პროექტის დასახელება	არქიტექტორული ნაწილი
ნახაზის დასახელება	ჭრილი A-A
ობიექტის მისამართი	სპაღმრო, ქ. თბილისი, 300 არაგვისა, ქ. №22
შენობის	8.3.ს. 306 2016 ს/კ 402031868

ალბომის ნაწილი:	არქიტექტურული ნაწილი	მასშტაბი: 1:100	დირექტორი	ზ. სურგულაძე	
ფურცლის დასახელება:	ჭრილი D-D	ფურცელი:	პროექტის ავტორი	ზ. სურგულაძე	
ობიექტის სახელწოდება, მისამართი:	სასტუმრო. ქ. თბილისი, 300 არაგველის ქ. №22	ფურცლები:	პროექტის ავტორი	დ. ვეშაპიძე	
დამკვეთი:	შ.პ.ს."პიტ 2016" ს/კ 402031868	თარიღი: 11/04/2018	დამუშავა	დ. ვეშაპიძე

ჭრილი A-A

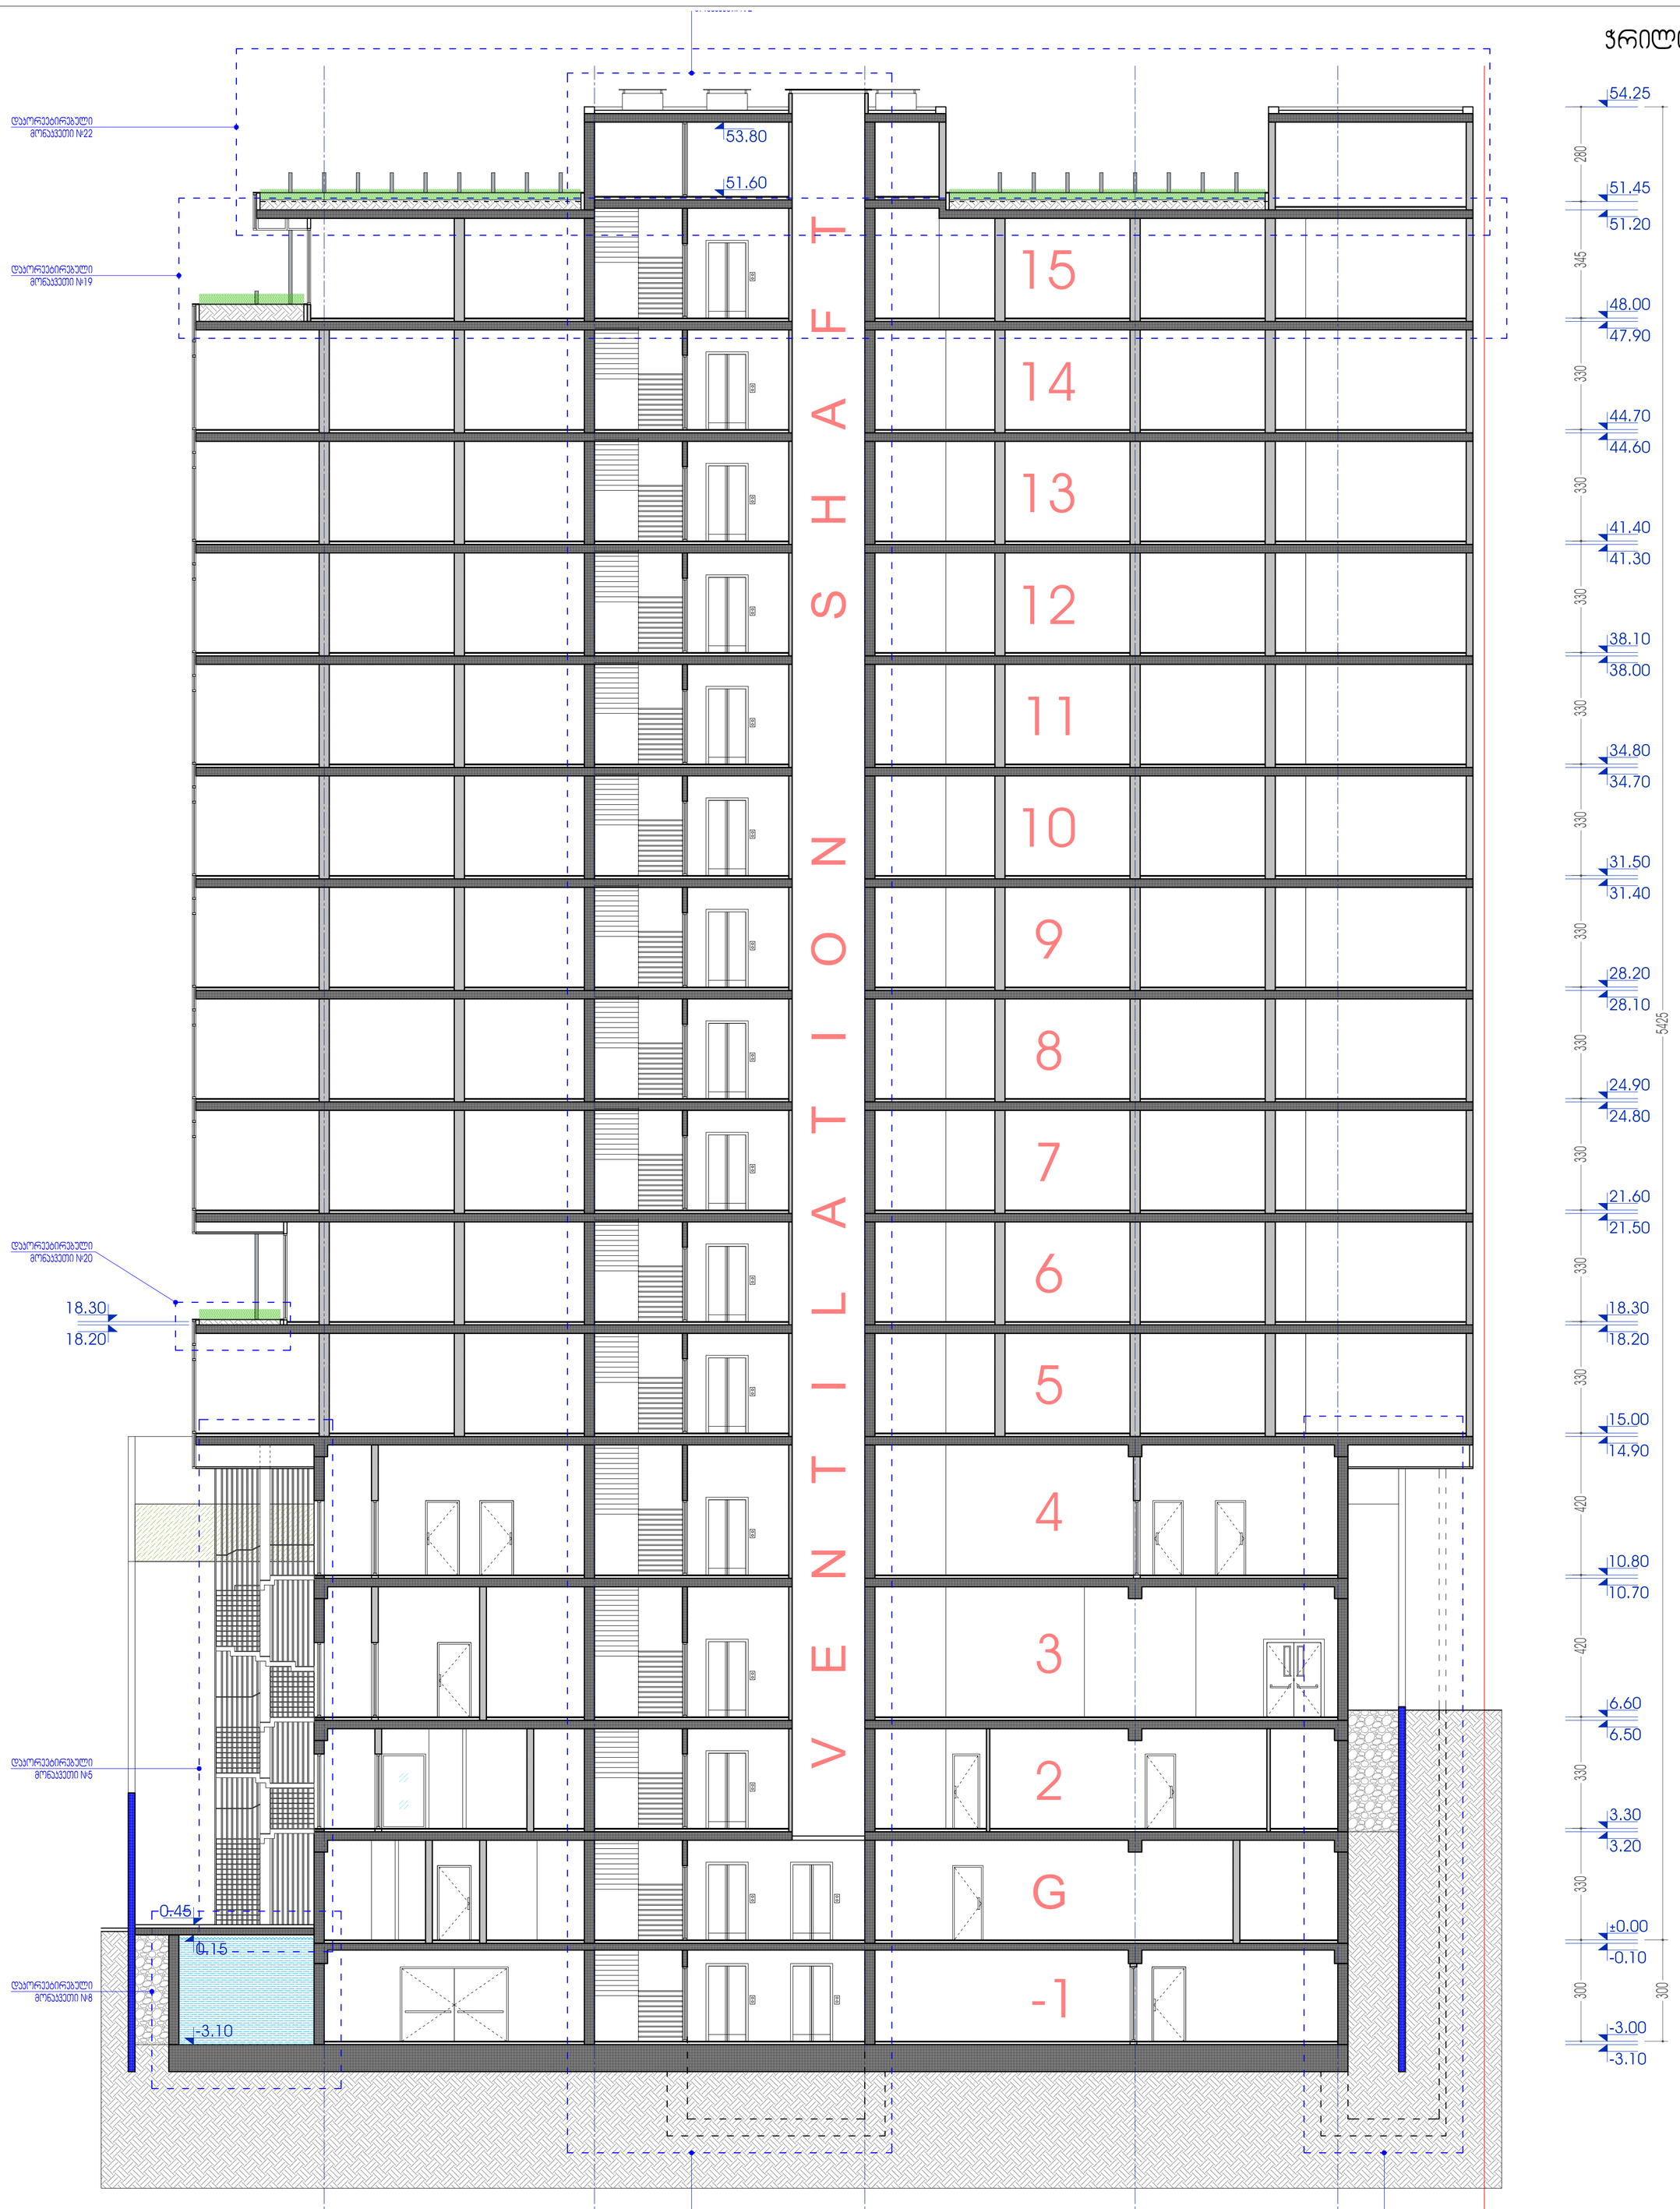
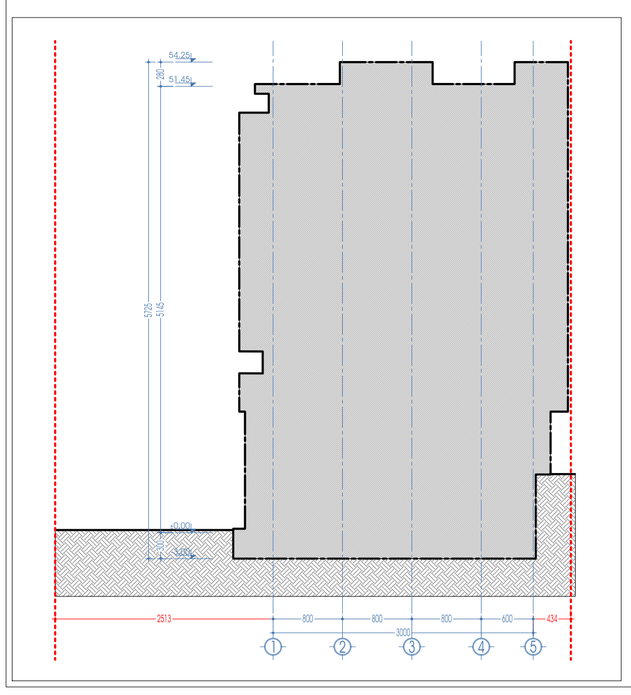
დაკორექტირებული მონაკვეთი №2 - მეიცვალა გეგმარება და განლაგება "2"-"3" და "ᲒᲐ"-"ᲓᲔ" მორის განთავსებულმა ჯიხის უჯრედმა და ლიფტის შახტებმა.
დაკორექტირებული მონაკვეთი №4 - "5" და "A3", "ᲑᲐ" ღერძების მიმდებარედ ნორმების მიხედვით მენობას დაემატა დამბაბეთი საევაკუაციო ჯიხის უჯრედი.
დაკორექტირებული მონაკვეთი №5 - "1" და "ᲑᲐ"-"ᲒᲐ" ღერძების მიმდებარედ ნორმების მიხედვით მენობას დაემატა დამბაბეთითი საევაკუაციო ჯიხის უჯრედი.
დაკორექტირებული მონაკვეთი №8 - ნორმების მიხედვით გაიზარდა სახანძრო ჭყლის რეზერვუარის ჯამაბერა და მეიცვალა პომფიგურაცია.
დაკორექტირებული მონაკვეთი №19 - მთლიანად გადაგეგმარდა სართული, ასევე მეიცვალა ნომრების მიღა გეგმარება.
დაკორექტირებული მონაკვეთი №20 - გაიზარდა "A3" და "ᲒᲐ" ღერძები პონოლიზე მოწყობილი გაგნვნების ფართი, იყო 14.96 კვ/მ და გახდა 23.4 კვ/მ
დაკორექტირებული მონაკვეთი №22 - მთლიანად გადაგეგმარდა სახეირვის სართული, ასევე მეიცვალა ტექნიკური სათავსოების გეგმარება და პომფიგურაცია.

ჭრილი B-B

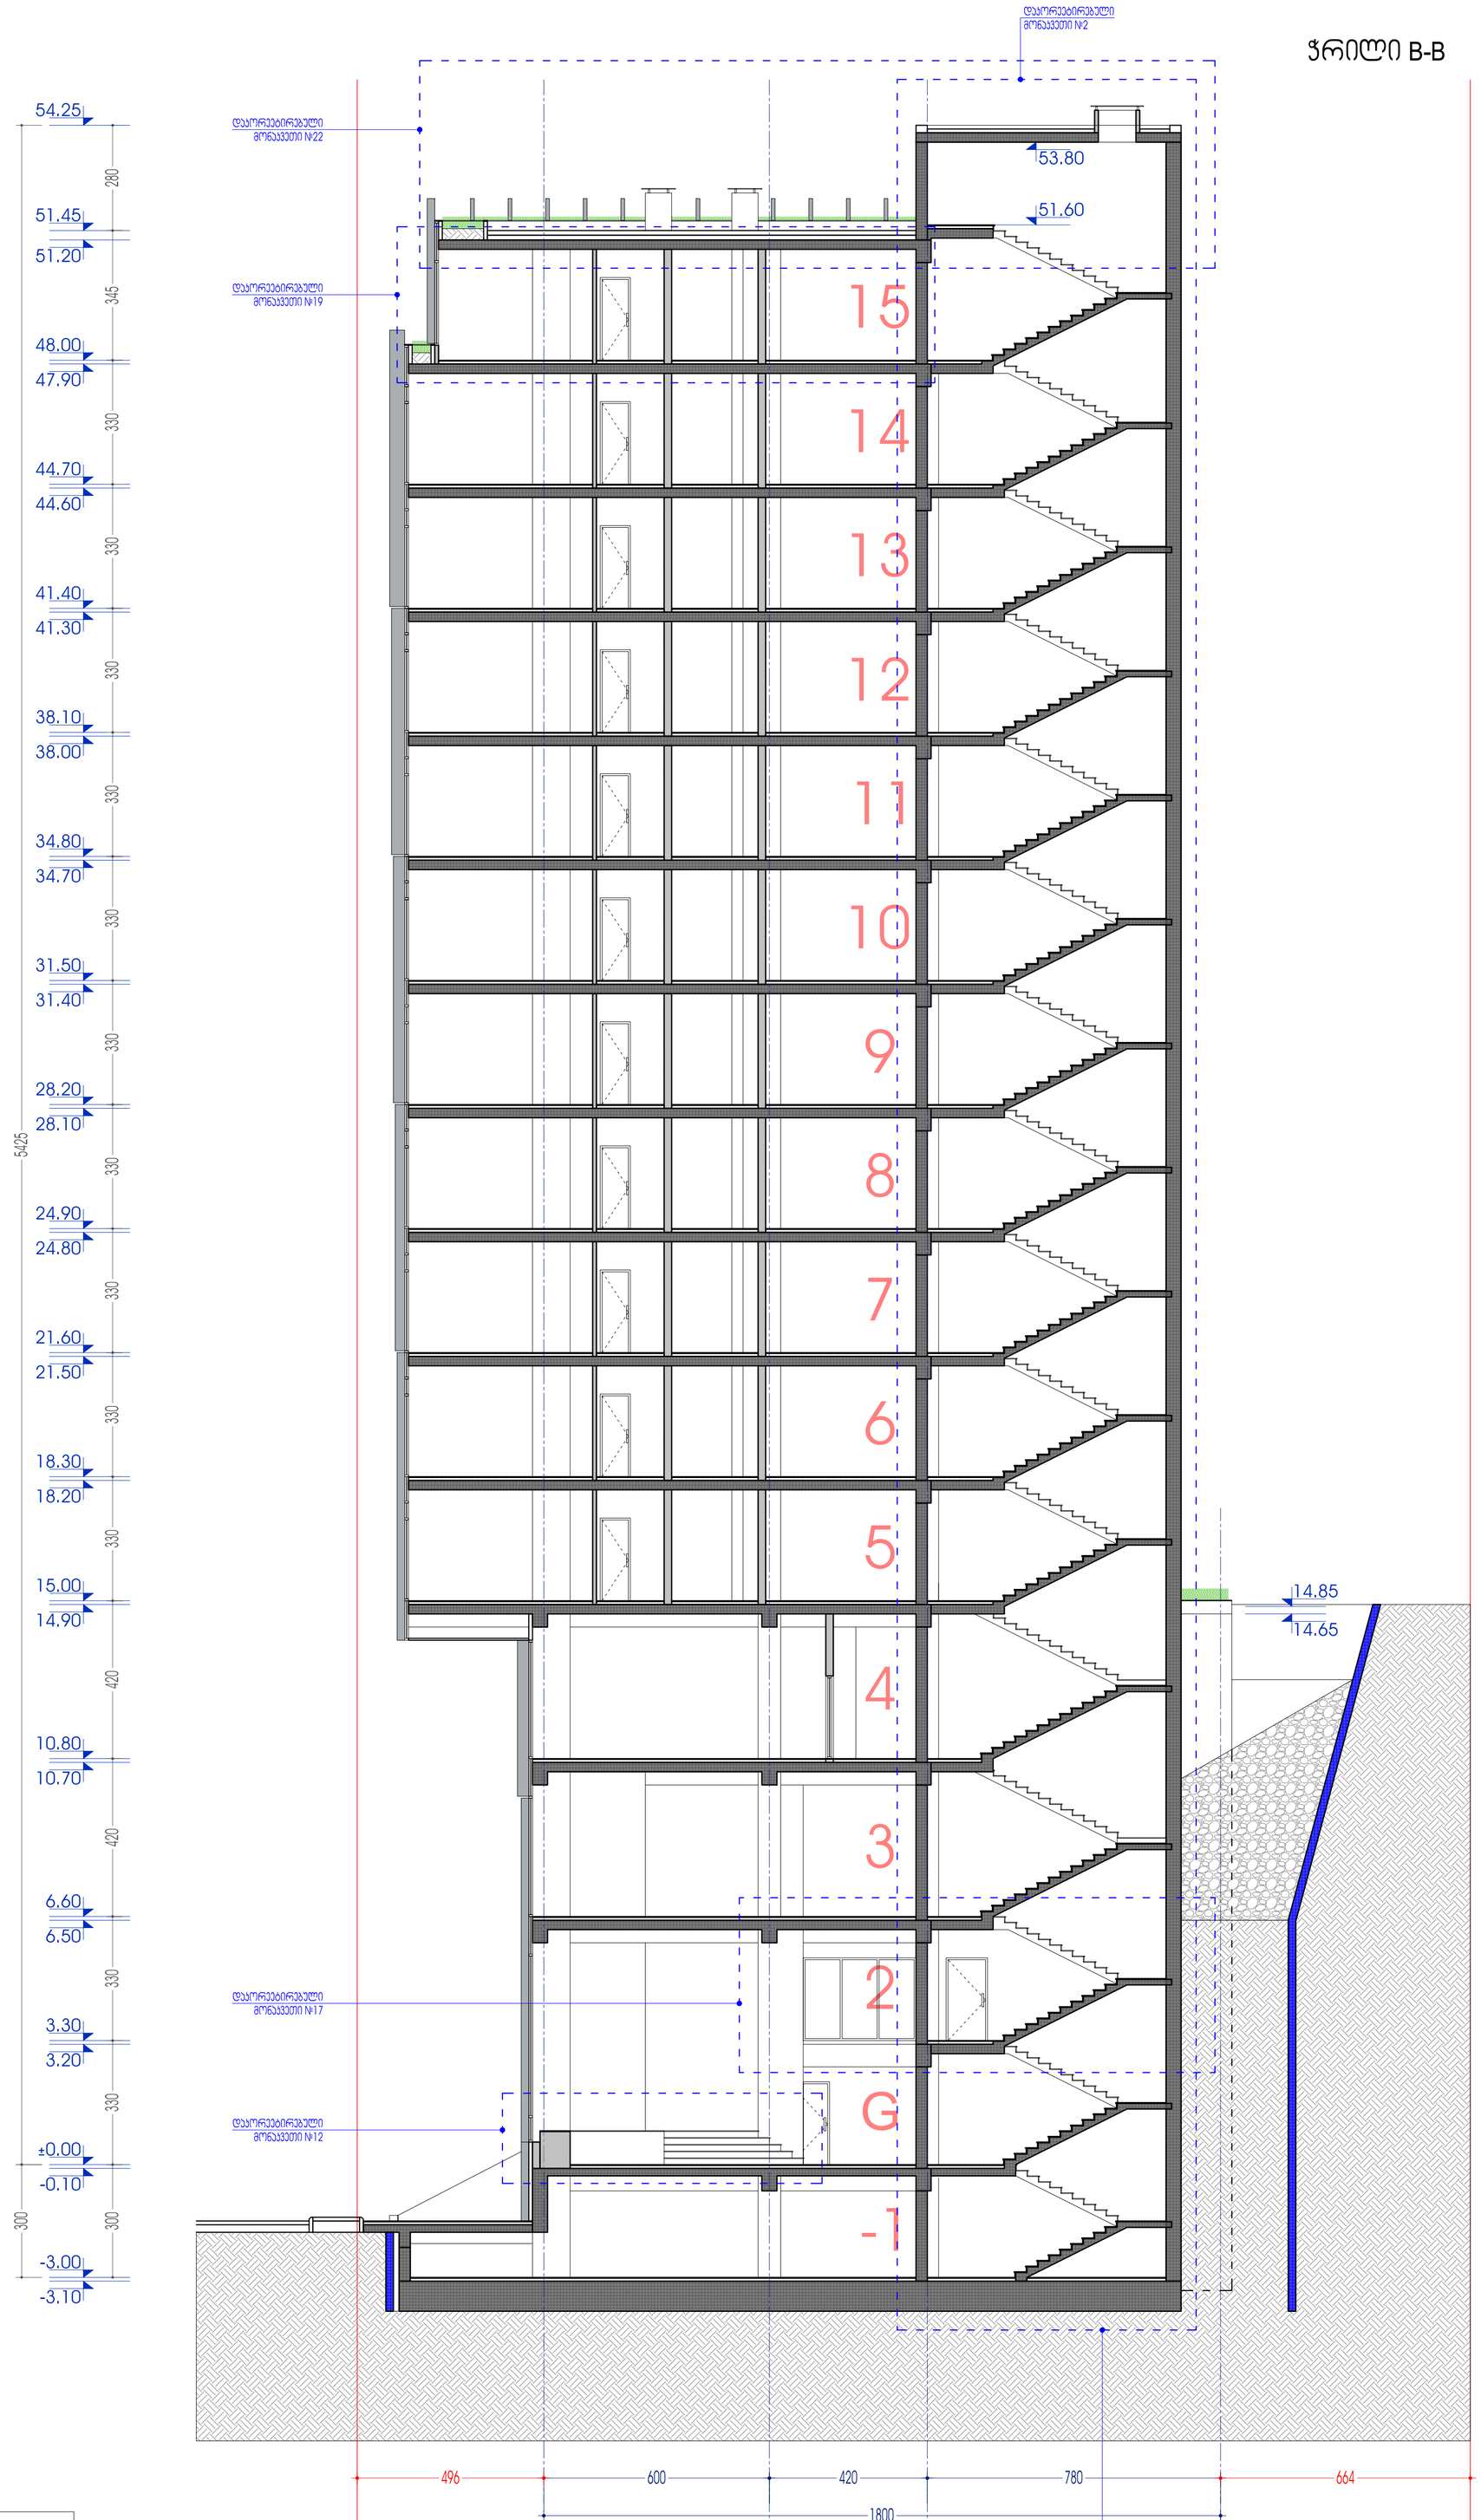
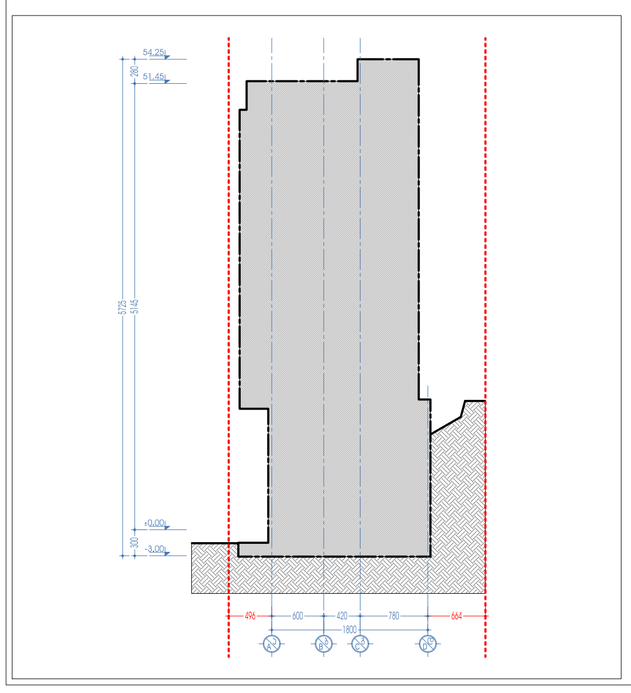
დაკორექტირებული მონაკვეთი №1 - "C8" ღერძმა შეიცვა ადგილმდებარეობა, "C8" ღერძი გადაინია "B8" ღერძისაკენ 1.80 მ.-ით, ღერძებს შორის ზომა 18.00 მ. შენარჩუნებულია.
დაკორექტირებული მონაკვეთი №2 - შეიცვალა გეგმარება და განლაგება "2"-"3" და "C8"-"D8" შორის განთავსებულმა პიჩის უპრეცდა და ლიფტის შახტებმა.
დაკორექტირებული მონაკვეთი №12 - შეიცვალა "1"-"2" და "A3"-"B8" ღერძებში, 0.00 ნიშნულიდან 0.90 ნიშნულზე დაგეგმარებულ სივრცეში, მოსახვევი პიჩის პოდიუმირება და ადგილმდებარეობა.
დაკორექტირებული მონაკვეთი №17 - შეთანხმებულ პროექტში, 0.00 ნიშნულზე ლობის სივრცე არის ორსინათლიანი და მეორე დონემდე სხვაობა იყო 5.40 მ. 5.40 ნიშნულზე განთავსებული იყო სასტუმროს რესტორანი.
რესტორანმა პინის 6.60 ნიშნულზე (მე-3 სართულზე) და 3.30 ნიშნულზე დაგეგმარდა ახალი სართული სადაც განთავსდება სასტუმროს სტუდიო და მომსახურე პერსონალის ოთახები, სასტუმროს ლობი აქლევ ორსინათლიანია და სივრცე გაცილებით დიდია.
დაკორექტირებული მონაკვეთი №19 - მთლიანად გადაგეგმარდა სართული, ასევე შეიცვალა ნორმების მიდა გეგმარება.

დაკორექტირებული მონაკვეთი №22 - მთლიანად გადაგეგმარდა სახარჯის სართული, ასევე შეიცვალა ტექნიური სათავსოების გეგმარება და პოდიუმირებაც.
